SBH_5_ARC_KX_GR_01_000_6

Projektnummer	Projekt
SBH	Sanierung Stadtbad Halle Schimmelstr. 1 06108 Halle

Bauplan Bäder Halle Gmbh Bornknechtstr. 5 06108 Halle T 0345 - 77 42 250	Bauchermenfreigabe		
Architekt	Datum, Unterschritt		
Fachplaner	Datum, Unterschritt		
Planer / Gewerk Objektplanung	Leistungsphase LP5 - Ausführungsplanung		
Planart Grundrisse	Gebäudeteil KX KB EH)		
Ebene / Bezug 1.Obergeschoss	Blaupläne A0	Maßstab 1:50	
Nummer / Ausschnitt	Vorleser	Datum 01.07.2026	Index 6

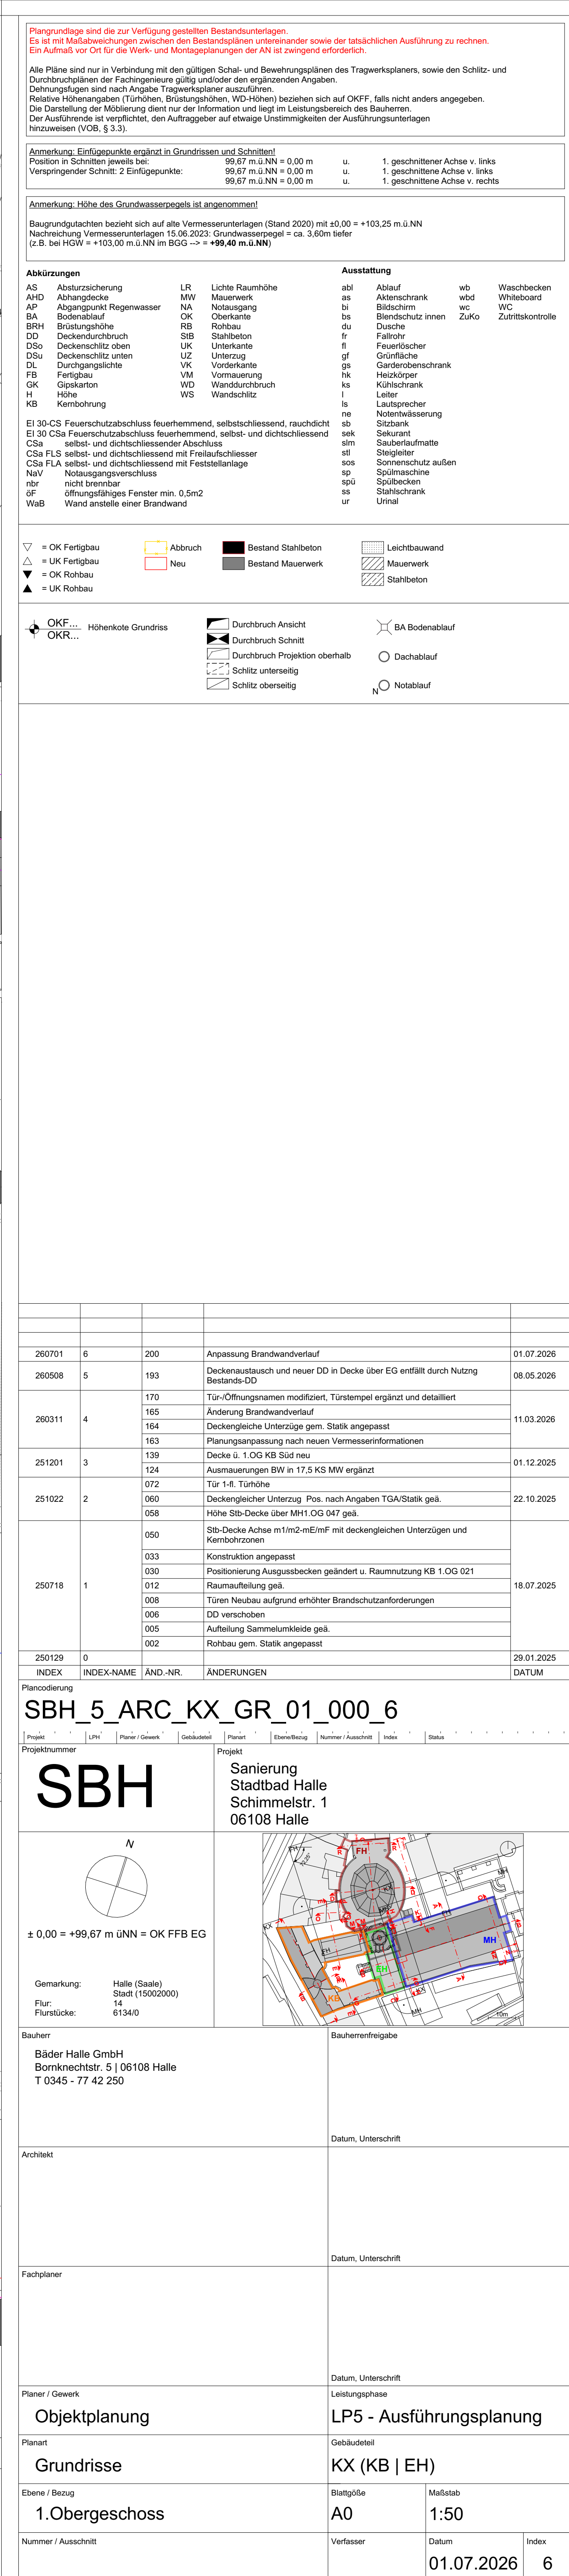
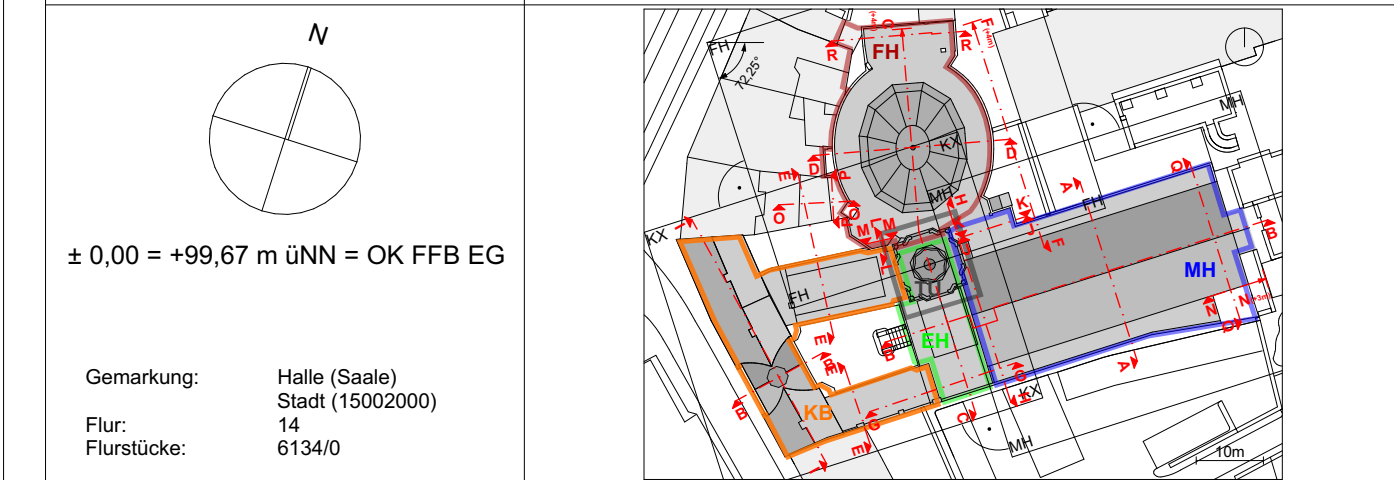
260791	6	200	Anpassung Brandwandaufbau		01.07.2008
260508	5	193	Dachenaustausch und neuer DDI in Decke über EG entfernt durch Nutzung Bestands-DO		08.05.2006
260311	4	160	Tür-/Öffnungselement modifiziert, Türstempel ergänzt und detailliert		
	4	164	Änderung Brandwandaufbau		11.03.2006
	4	164	Deckengleiche Unterzüge gem. Statik angepasst		
251201	3	163	Planungsanpassung nach neuen Vermessensinformationen		
	3	139	Decke ü. 1 OG KB Stl neu		01.12.2005
	3	124	Außenanlagen BWV Nr. 17.5 KS MW ergänzt		
251022	2	012	Tür z.H. Tumbler		
	2	060	Deckengleiche Unterzug, Pos. nach Angaben TGA/Statik geg.		22.10.2005
	2	058	Höhe Stb-Decke über MHL 0IG 047 gekl.		
	2	050	Stb-Decke Achse m1/m2-mE/mmf mit deckengleichen Unterzügen und Kernbohrern		
	2	033	Konstruktion angepasst		
250716	1	030	Positionierung Ausgabekästen geändert u. Raumumzug KB 1.0G 021		
	1	012	Raumaufteilung gkl.		18.07.2005
	1	008	Türen Neubau aufgrund erhöhter Brandschutzanforderungen

1	006	DO verschoben		
	1	005	Aufführung Sammelarmeleide gkl.		
250109	0	002	Rohbau gem. Statik angepasst		
	0	001			28.01.2005
IDREF	IDREF-NUMMER	ANTR_NNR	INSTRUMENT-NAMEN		DATUM
